DETERMINAZIONE DEL DIRIGENTE SERVIZIO VIA/VINCA 11 giugno 2025, n. 261

[ID VIP 13387] - Parco eolico denominato “FOGGIA - LUCERA - TROIA”, costituito 12 aerogeneratori di potenza unitaria pari a 6,7 MW, per una potenza complessiva di 80 MW, da realizzarsi nei Comuni di Foggia (FG), Lucera (FG) e Troia (FG), incluse le opportune opere di connessione alla RTN.

Proponente: GREEN ENERGY DEVELOPMENT S.R.L.

Relazione tecnica a supporto dell'istruttoria sul progetto  
**ID\_VIP 13387**

Figura 4 – Interferenza degli aerogeneratori con la Rete dei Tratturi

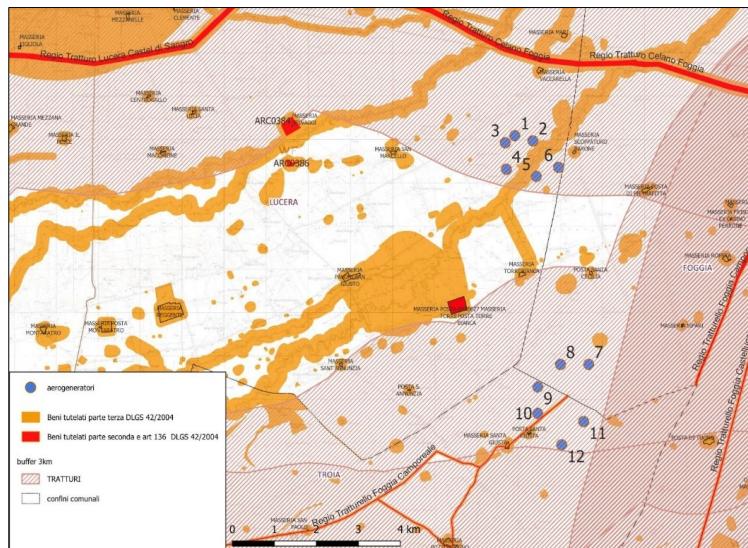
Tutti gli aerogeneratori del **Lotto 1, C1, C2, C3, C4, C5 e C6, ricadono** nella fascia di rispetto di 3 km del **Regio Tratturo Celano-Foggia**. Tutti gli aerogeneratori del **Lotto 2, C7, C8, C9, C10, C11 e C12, ricadono** nella fascia di rispetto di 3 km del **Regio Tratturello Foggia-Camporeale** che attraversa i comuni di Troia e Foggia.

Entrambi i tratturi sono catalogati in **Classe A**, riconoscimento che ne attesta l'elevato valore storico e paesaggistico, attribuendo un vincolo di particolare rilevanza ai fini della tutela e della pianificazione territoriale. Tali beni culturali rientrano nelle disposizioni di tutela previste dalla Parte II del Codice dei Beni Culturali e del Paesaggio (D.lgs. 42/2004).

Figura 5 – Interferenza degli aerogeneratori con il buffer di 3 km del bene tutelato dalla parte II del D.lgs. 42/2004

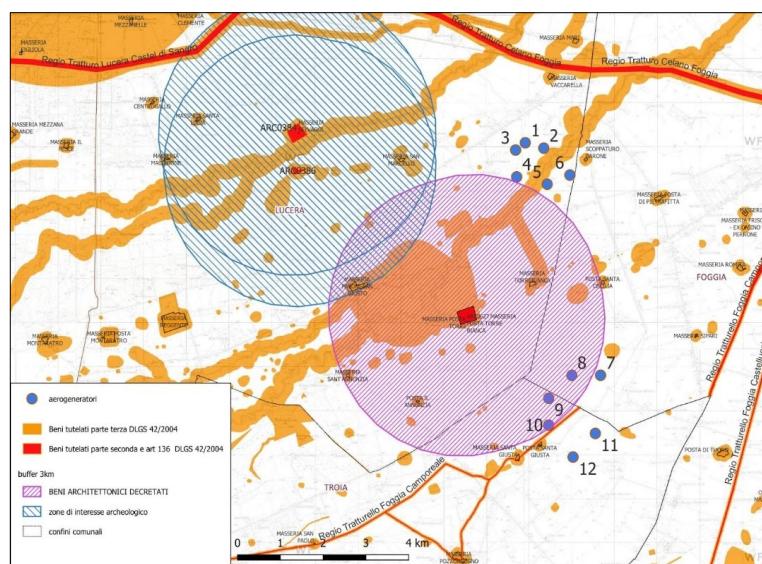
Tre aerogeneratori del **Lotto 2, C8, C9 e C10**, ricadono anche nella fascia di rispetto di 3 km di **Masseria Posta Torre Bianca**, bene tutelato dalla parte II del D.lgs. 42/2004.

Figura 6 – Prossimità degli aerogeneratori del LOTTO 1 al Torrente Celone

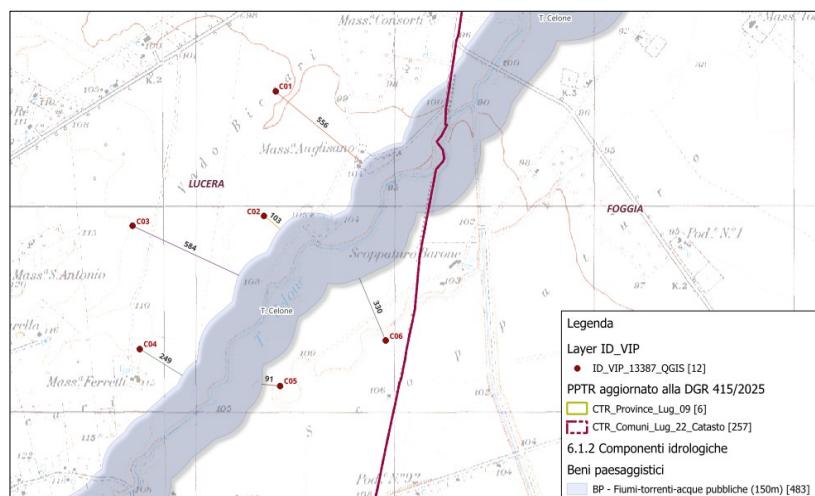
Dall'analisi cartografica emerge una notevole vicinanza (entro 100 m) degli aerogeneratori C2 e C5 al Torrente Celone. Questa distanza è il risultato di un'analisi dettagliata che non ha tenuto conto delle opere accessorie presenti nell'area.

Figura 7 – LOTTO 1: Stralcio Aree Non Idonee FER DGR 2122

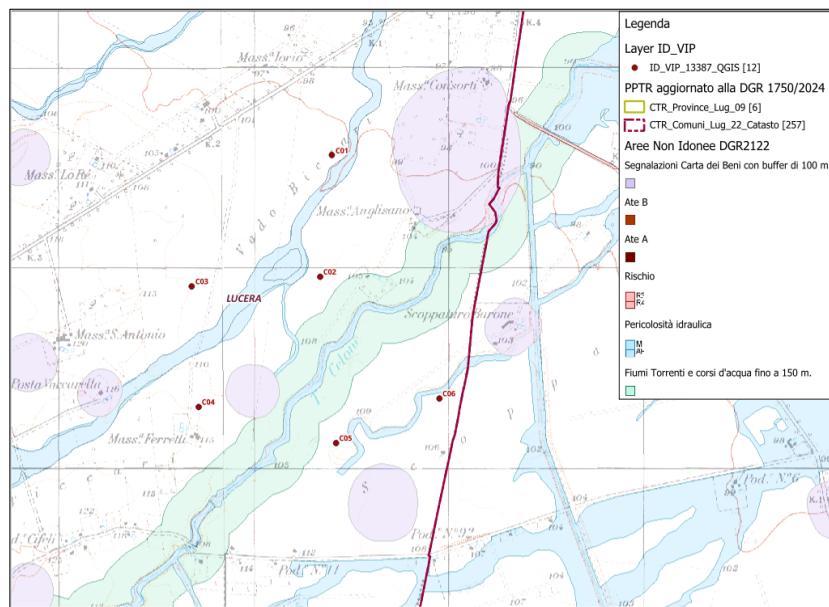
- **Boschi + buffer di 100 m: non presenti**
- **Zone Archeologiche + buffer di 100 m: non presenti**
- **Tratturi + buffer di 100 m: non presenti**
- **Aree a pericolosità idraulica: non presenti**
- **Aree a pericolosità geomorfologica: non presenti**
- **Ambito A (PUTT): non presenti**
- **Ambito B (PUTT): non presenti**
- **Segnalazione carta dei beni + buffer di 100 m: non presenti**
- **Coni visuali: non presenti**
- **Grotte + buffer di 100 m: non presenti**
- **Lame e gravine: non presenti**
- **Versanti: non presenti**
- **Aree agricole interessate da produzioni agro-alimentari di qualità (Biologico; D.O.P.; I.G.P.; S.T.G.; D.O.C.; D.O.C.G): non presenti**

L'area individuata per l'impianto proposto, pertanto, non rientra tra quelle considerate non idonee come stabilito dal regolamento regionale n. 24 del 2010.

Figura 9 – Impatti cumulativi entro un buffer di 10 km dall'impianto di progetto

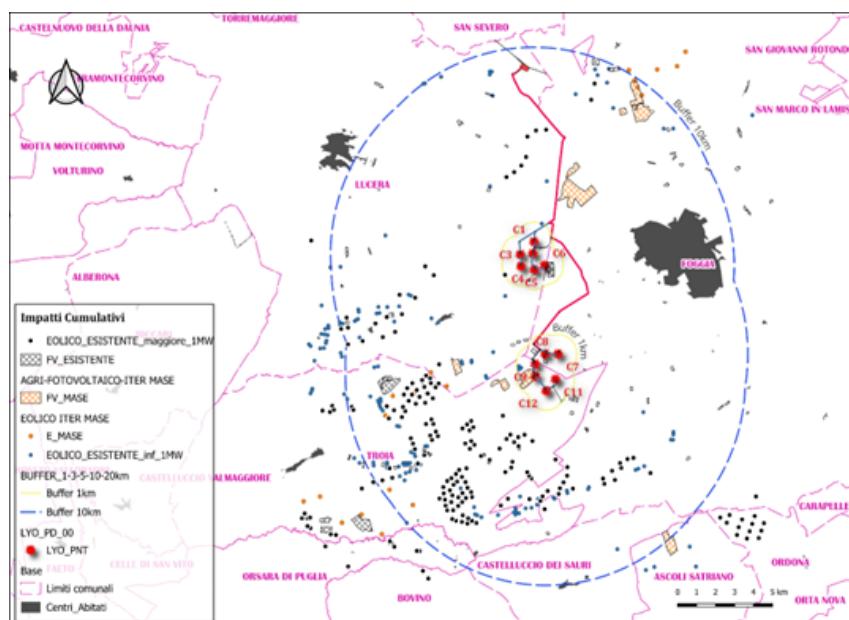
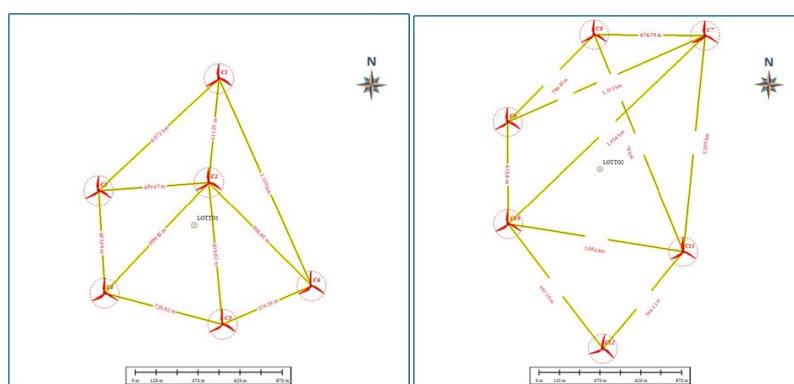
- *Distanza minima tra parchi eolici di 50 volte l'altezza massima della turbina più vicina (per evitare l'effetto selva);*

**Requisito:**  $50 \times 200 \text{ m} = 10.000 \text{ m} = 10 \text{ km}$

**Il requisito non è soddisfatto.** Nell'area oggetto di analisi, come si evince dalla figura, oltre all'impianto eolico in progetto sono presenti altri impianti di tipo eolico e fotovoltaico. (Sintesi Non Tecnica, Studio di Impatto Ambientale)
